## パブリックコメントで頂いたご意見

川上ダム建設事業の検証に係る検討に関する意見募集について

図-1 昭和47年台風20号1.53倍洪水

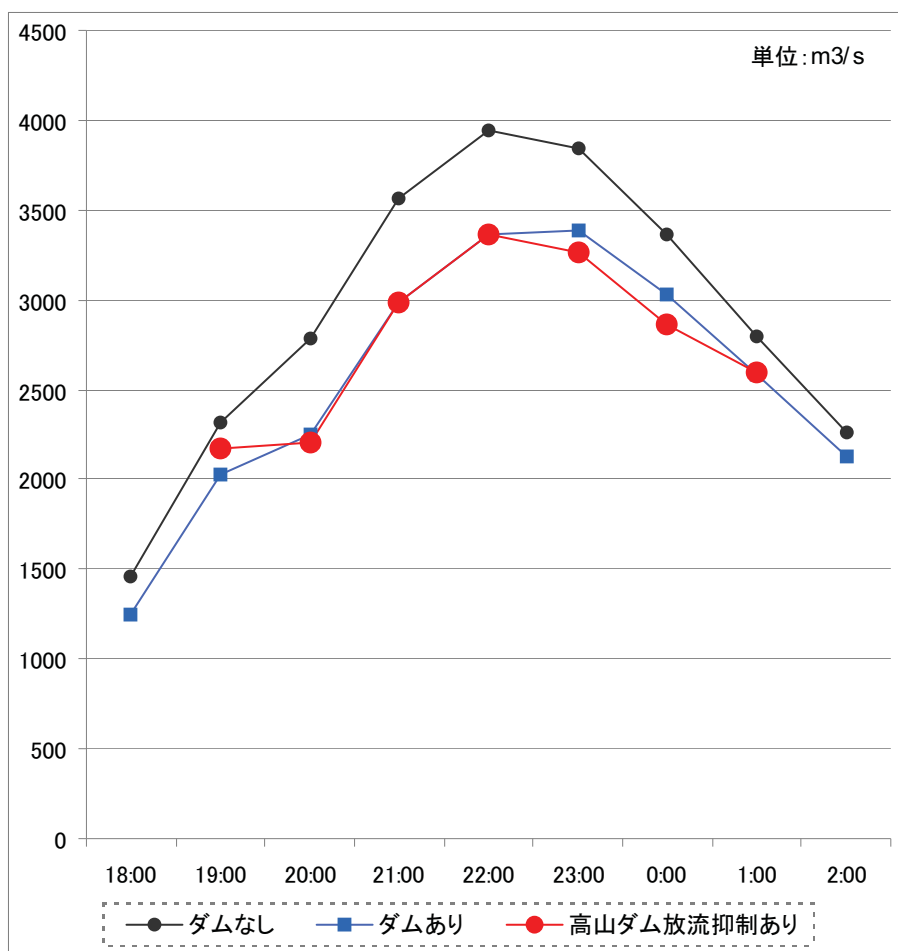
ビジュアルにするため、表-5の岩倉地点流量の「ダムなし」、「ダムあり」、及び「高山ダム放流抑制あり流量」を、グラフで示したのが下の図-1です。

図-1のグラフは、高山ダムにおける洪水調節は川上ダムの洪水調節と同等ないしそ

これまで、川上ダムの最大の治水目標である昭和47年台風20号1.53倍洪水に対し、高山ダムで表-4のようなダム操作の変更により、ダムなしによる下流への流量増をキャンセルすることができる点で代替案が成立つことを検証してきました。

図-2 高山ダム、青蓮寺ダムにおける放流抑制量累計と  
高山ダムのダム湖内の正味貯水増加量

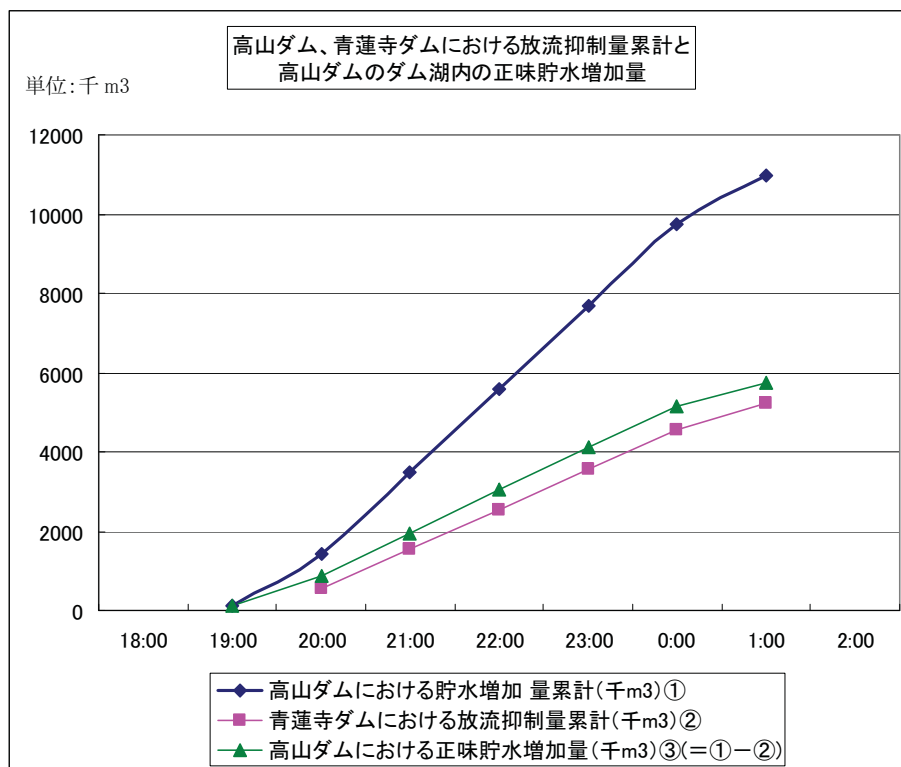
理解をしやすくとの思いから、表-9 をグラフにしたのが図-2 です。紺の線は、青蓮寺ダムにおける洪水調節がないと仮定した場合の高山ダムにおける放流抑制量累計

(ダム貯水増加量累計)を表します。ピンクの線は、青蓮寺ダムで洪水調節をした場合の青蓮寺ダムにおける放流抑制量累計(ダム貯水増加量累計)を表します。紺の線が示す値からピンクの線の示す値を差し引いた値が高山ダムにおける正味貯水増加量を示す値で、それが緑の線です。

表－2 水道ビジョンにおける各年度の計画一日最大配水量

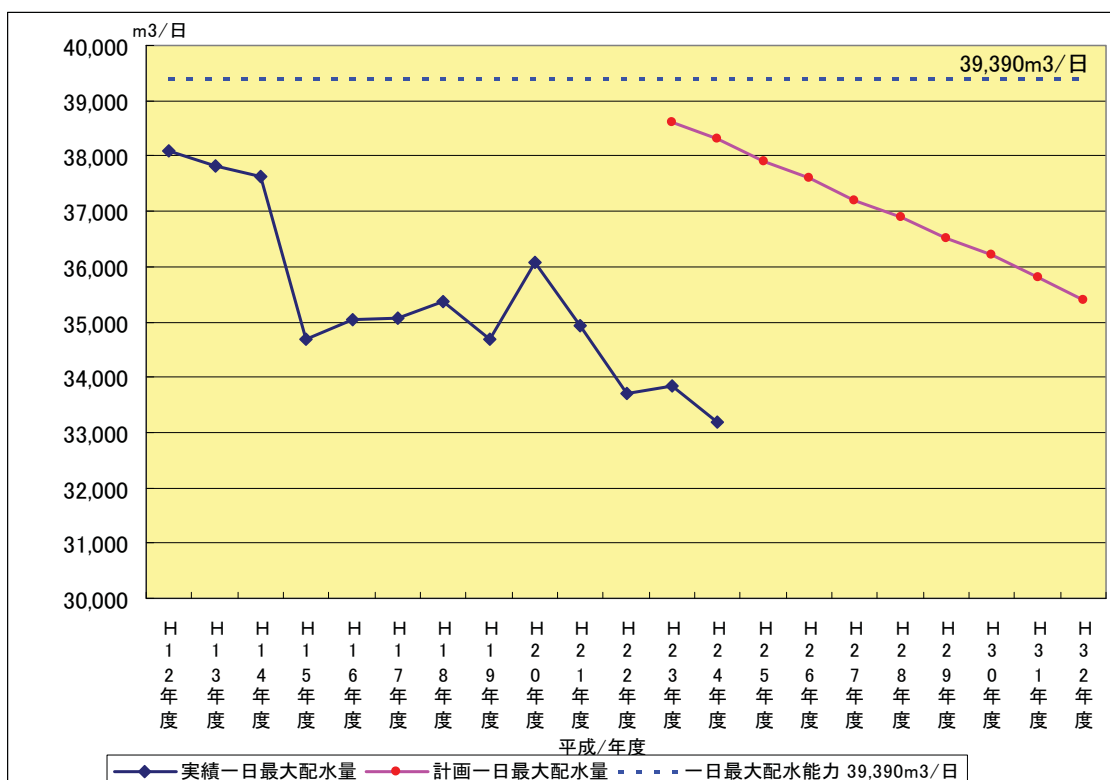
名張市水道ビジョン（H23年度～H32年度）における計画一日最大配水量の推移は次の表－2の通りです。最大は、H23年度の38,600m<sup>3</sup>/日（0.447m<sup>3</sup>/s）で、以降徐々に減少しH32年度は35,400m<sup>3</sup>/日（0.410m<sup>3</sup>/s）となっています。

しかし、前掲の図-1 で、一日最大配水能力と計画一日配水量を比較しますと、平成 23、24 年度では 1,000m<sup>3</sup>/日程度の余裕しかなく厳しい状況での譲渡可能の判断です。水道ビジョンの性格からして安全側が相当働いているのは当然ですが、それでも 0.19m<sup>3</sup>/s の水利権譲渡は可能といえます。
